**Avis conforme du Préfet de l'Isère préalable à l'Autorisation d'Exécuter des Travaux
du Télémixte Les Sûres
Station et commune d'Auris en Oisans**

Communauté de Commune de l'Oisans - Commune d'Auris
Avis relatif aux risques naturels
Remplacement du télésiège des Sures

Figure 3. Extrait du PPRN de 1999

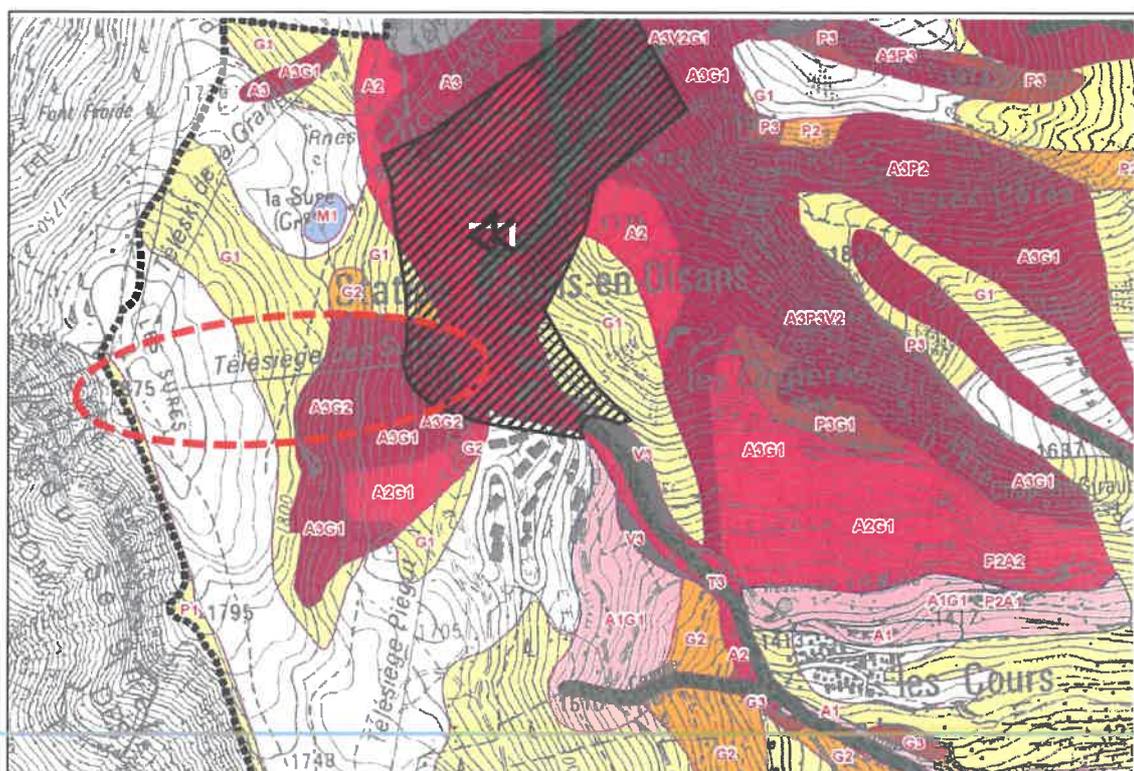
Une partie de la zone concernée par le projet est également située en aléa moyen de glissement de terrain (G2). Cela est lié au fait que le versant est des Sures, sur lequel est implanté le télésiège, est assez fortement penté avec un processus de solifluxion. Il n'existe pas à notre connaissance de phénomène historique ayant entraînés des dégâts particuliers sur ce secteur. Cependant, lors d'une visite du RTM en 2018, des fissures ont été observées sur le versant et pourraient traduire une activité récente du glissement. Lors du remplacement du télésiège, il faudra se référer aux recommandations de l'étude géotechnique (mission G2 AVP/PRO), notamment en ce qui concerne les travaux de terrassements et de fondations.

En l'état actuel, et en cohérence avec l'étude réalisée par SAGE Ingénierie, le RTM considère que le projet de remplacement du télésiège des Sures, bien que soumis à des risques naturels clairement identifiés, est envisageable. Cependant, des propositions de protections complémentaires faites dans le cadre d'avis RTM pour la commune en 2018 et 2020 n'ont pas été retenus pour l'instant. La nouvelle étude avalanche devra préciser la pertinence de travaux complémentaires. Pour la suite du projet, il est également nécessaire de réaliser une étude géotechnique plus précise pour définir les modalités de construction des ouvrages (gare, pylônes) et vérifier que le glissement de terrain observé sur le site ne causera aucun dommage aux installations de lignes (pylônes).

Figure 6. PIDA de l'Apes d'Huez de 2019 - zone Auris. La zone en orange correspond à un secteur d'avalanche pour le PIDA. Les endroits où doivent être effectués les tirs manuels sont également représentés.

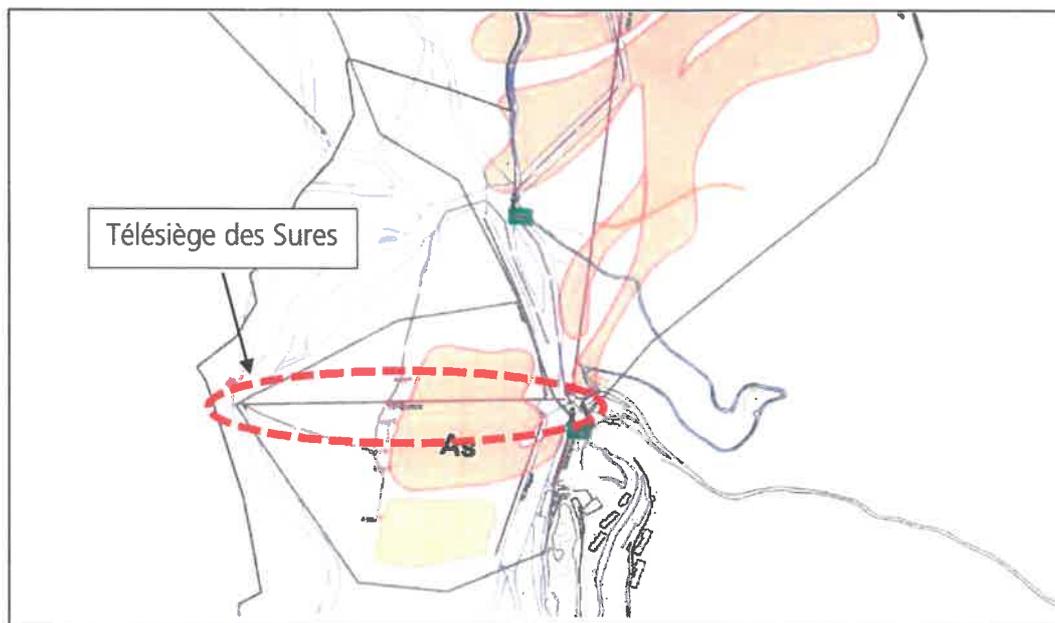
Compte tenu de la topographie et de l'altitude de la zone, une attention particulière doit être portée aux risques d'avalanches. Près d'un tiers du tracé du télésiège est situé en zone d'avalanche fort (A3). De plus, des évènements historiques survenus au cours des dernières décennies rappellent que le risque est bien présent sur ce secteur. Le rapport de présentation du PPRN fait état de protections paravalanches sur le versant des Sures avec la présence de banquettes étroites reboisées.

Cependant, dans son avis rendu à la commune en 2020, le RTM explique que « la protection actuelle est trop faible pour réduire l'aléa de façon significative ». D'après le rapport de SAGE, une étude avalanche est en cours de réalisation (BE TORAVAL). Il faudra impérativement prendre connaissance des conclusions de cette étude et en tenir compte dans la conception de l'ouvrage.
